第 24 回宮崎海岸市民談義所 議事要旨

日時：平成 26 年 12 月 9 日(火) 19:00～21:00

まず、事務局より「宮崎海岸の侵食対策の概要」「第 23 回宮崎海岸市民談義所の振り返り」「技術分科会、効果検証分科会、委員会の開催概要」「第 13 回委員会の結果報告」「第 11 回技術分科会の結果報告」について説明の後、市民からの質問を受けた。続いて、「埋設護岸のステップアップの検討」について報告の後、質疑応答を行った。最後に、事務局より現在実施中の工事について紹介を行った。

第 11 回技術分科会 資料 11-II p. 18

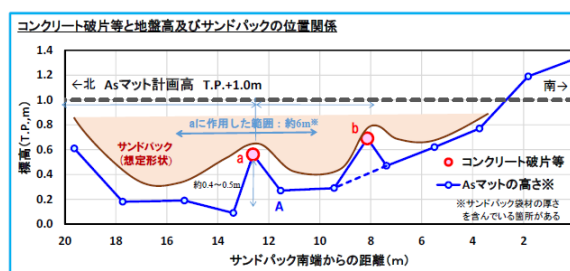
- ・資料 p. 25、サンドバックが張力で裂けたとのことだが、サンドバック袋材の繊維そのものが悪かったのではないかと思う。どのくらいの段差がついてサンドバックが裂けるような張力が発生したのか。

- ・(第11回技術分科会資料を表示しながら)サンドバックは、もともとアスファルトマットのT.P.+1mの高さに設置していた。これが青色の線まで沈下したが、その際、aとbにコンクリートの破片等があり、破片等が変形の支点になってしまった。支点ができたときのアスファルトマット及びサンドバックの段差は、0.4mから0.5mである。サンドバックは150t程度の重さがある、このように短い距離で大きな段差が生じた結果、袋材の引っ張りに対する強度が一番弱い縫い合わせ部分が裂けてしまった。今回の変状で縫い合わせ部分にかかった張力は計算したが、計算上も耐えられないという結果が出た。

第 9 回委員会資料

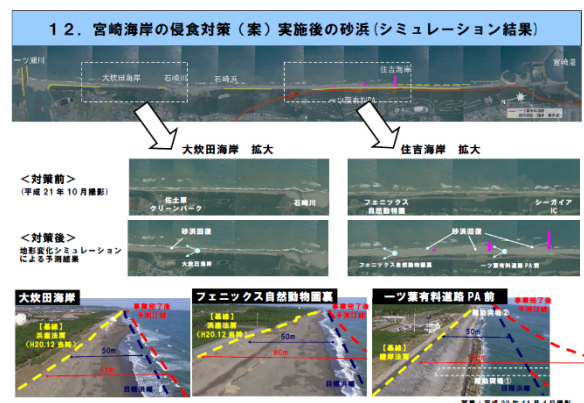
- ・侵食対策の目標浜幅が浜崖頂部から 50m というのは違うと認識している。浜崖の 18m 海側にあるサンドパックスの法線から 50m と言っていたのではないか。大炊田海岸の自然浜区間 1.6km は、2 年前(平成 24 年)に 1 度の台風で侵食され、浜崖面が後退したが、その後退前の位置から、海側に 50m までを最低養浜して回復するという計画ではなかったのか。本当はかつての砂浜は幅が 200m あったが、そこまで回復するのは難しいため、現実的な数字である最低限の 50m を確保するという説明だったはずである。4 年前に、私が初めて談義所に参加したときのサンドパックスの話が出る前の段階では、本当は昔の 200m の砂浜に戻したいが、とても無理だから、最低限 50m の砂浜復元にさせてくれという国土交通省との約束だった。

- ・大炊田海岸の自然海浜区間 1.6km の養浜は、たった 1 回の台風ですべてなくなった。その前に、砂浜の復元はサンドパックスの設置位置である浜崖面から 18m 離れた位置から 50m 浜幅を確保するための養浜をさせてくれという固い約束だった。
- ・浜崖面がどんどん後退している中で、砂丘を崩さないことを目的としてサンドパックスをしようしているはずが、サンドパックス自体が目的になってしまっ
てはいないか。

- ・第 9 回委員会の際の資料によると、基線として黄色い線で描いてあるのが平成 20 年 12 月当時の浜崖の法肩(頂部)である。大炊田海岸では 55m 程度の幅まで砂浜が回復するという予測シミュレーションの結果であった。動物園東についても、平成 20 年 12 月の浜

崖から予測シミュレーション上は 80m 確保できるので、事業目標である浜幅 50m は達成できるという資料である。この資料によると、繰り返しになるが、もともとの目標浜幅の基準線は平成 20 年 12 月当時の浜崖の法肩(頂部)になるので、今回談義所の資料 p.42 でいう平成 20 年の浜崖頂部という部分と一致する。過去の説明で誤解を与えていたようであれば、今回の説明で御理解をいただきたい。
